Mission régionale d'autorité environnementale

Guyane

Avis délibéré de la mission régionale d'autorité environnementale sur le projet d'extension de l'autorisation d'exploitation de la carrière Galion sur les communes de Montsinéry- Tonnégrande et de Roura

n° : 2019APGUY3

Localisation de la demande d'extension du Périmètre d'Autorisation (PA) d'exploitation de la Carrière du Galion (97311, Roura).
Emprise du PA existant validée en 2011 en rose et emprise du nouveau PA demandé en rouge. - d'après le dossier -

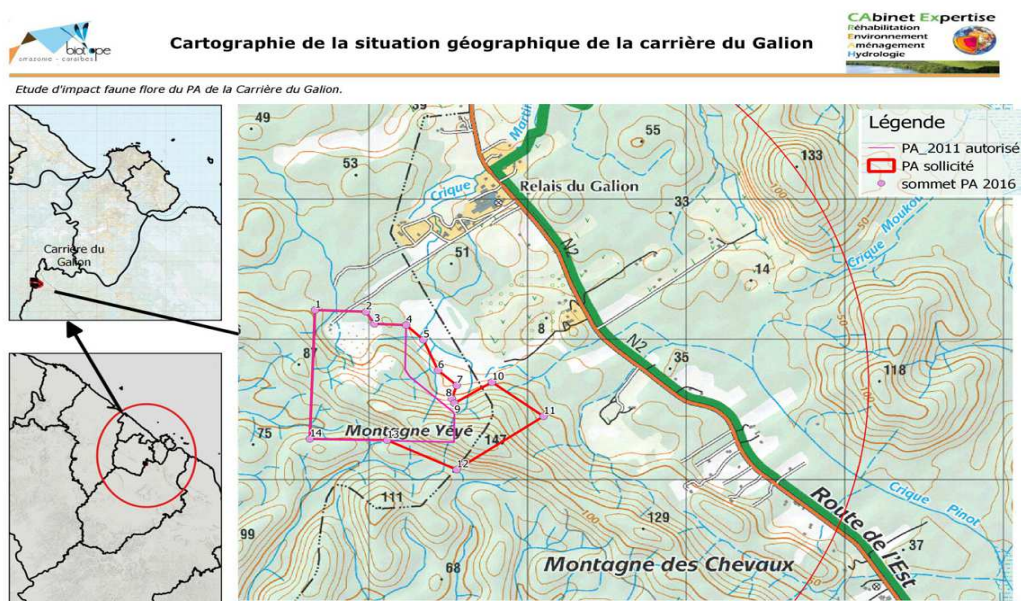
L'autorité environnementale considère que cette étude d'impact, globalement bien réalisée, doit inclure l'ensemble du périmètre autorisé en 2011. De plus, l'état des lieux ne précise pas les impacts produits à l'occasion du dépassement du périmètre d'autorisation. A ce stade, le manque de précision concernant les mesures compensatoires annoncées en lien avec l'ONF, les mesures de suivi à associer, ainsi que l'incertitude sur le devenir de la carrière, ne permet d'évaluer correctement la qualité de la prise en compte de l'environnement par le projet.

L'autorité environnementale déplore que les travaux d'exploitation hors du périmètre autorisé n'aient pas été spécifiquement pris en compte dans l'état initial, excluant de fait la mise en œuvre de mesures ERC adaptées.

➤ L'Ae recommande d'inclure au périmètre d'étude du projet la totalité du périmètre d'autorisation précédent.
